Mendoza, 15 de marzo de 2021

AGENCIA PROVINCIAL de ORDENAMIENTO TERRITORIAL

Dictamen Sectorial: MGIA MASTERPLAN DEL DESARROLLO INMOBILIARIO CHACRAS PARK

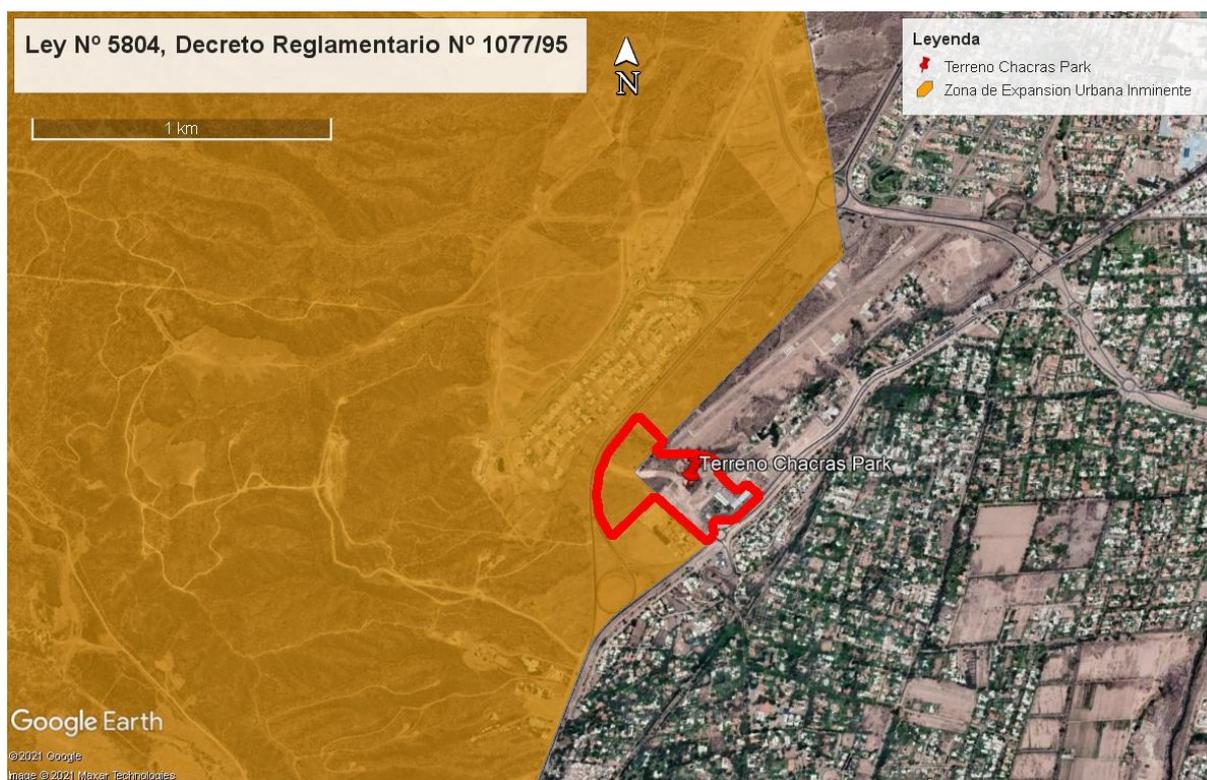
Asimismo, el Decreto N° 1077/95 (reglamentario de la Ley N° 5804) clasifica la zona en estudio como de *Expansión Urbana Inminente*, y establece que los usos a realizar deben ser previamente autorizado por la Comisión Reguladora de Piedemonte (artículo 11).

En consecuencia, se informa que el Proyecto Chacras Park en caso de no haber dado cumplimiento a esta exigencia, deberá hacerlo.
